From [redacted]@amsterdam.nl>
Subject **RE: eerste reactie ter bespreking donderdag**
To [redacted]@Rotterdam.nl>, [redacted]@Rotterdam.nl>
Cc [redacted]@amsterdam.nl>, [redacted]@amsterdam.nl>
Date March 30, 2026, 5:32:52 PM CEST

Nogmaals dank voor jullie eerste bespiegelingen op ons 90% ref. ontwerp.
Wij zien jullie eindverslag graag tegemoet.

Algemeen
Wij hebben het dossier bestudeerd.
In algemene zin ziet het er verzorgd uit en goed gedocumenteerd.
Op onderdelen is het wat lastiger omdat er soms nog informatie uit vorige fases zwerft en de laatste geotechnische inzichten nog niet volledig zijn verwerkt.
Ook blijft de onderbouwing bij grote bepalende kostenposten soms wat achter en lijkt de kans op optreden van risico's uit het risicodossier soms wel erg groot.
Risicogestuurde ontwerpslagen zijn beperkt uitgevoerd (of gerapporteerd), referentieprojecten hebben soms een beperkte toepasbaarheid.

Discussie item hoofdoverspanning (volgende fase)
Staalbeton toepassing (Heermabrug, Uijllanderbrug, Daphne Schippersbbrug, hogeweidebrug)

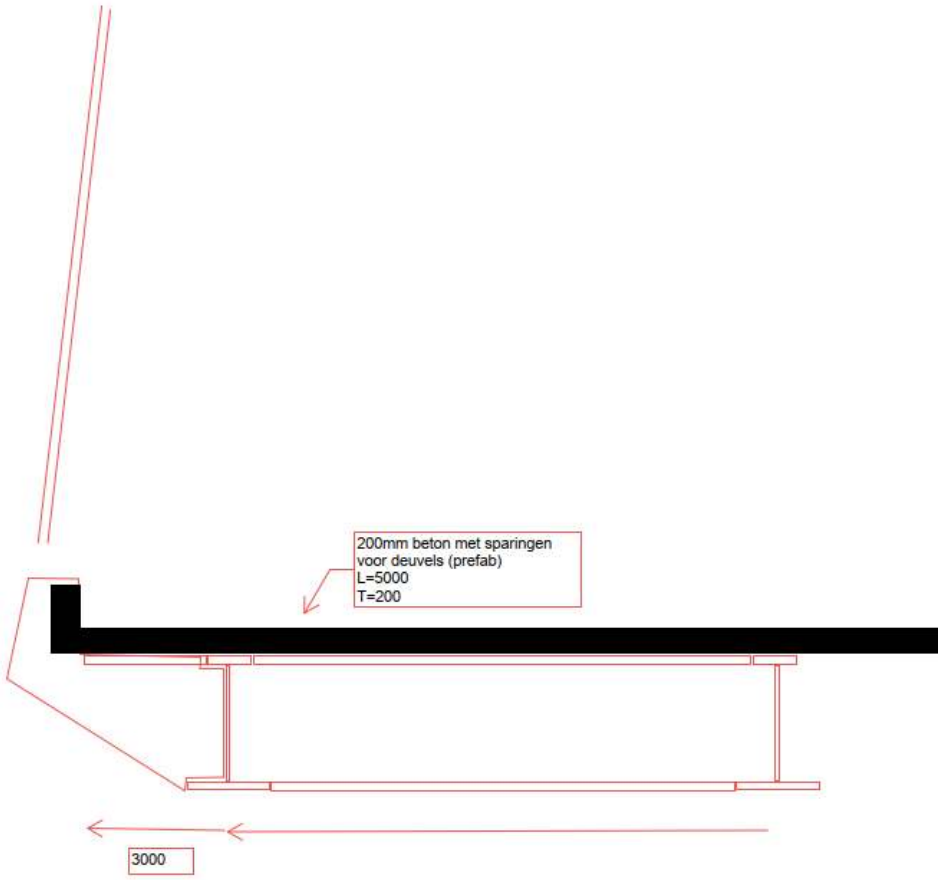
- Denk aan breedplaten met gaten voor deuvels en afstortlaag
- Geen probleem met demping
- Toepassing vakwerkhangers mogelijk (voorgetrokken drukstaven)
- Kosten en transportgewicht
- Minimale toeslag op breedte van 13,1 m
- Onderhoud/LCC
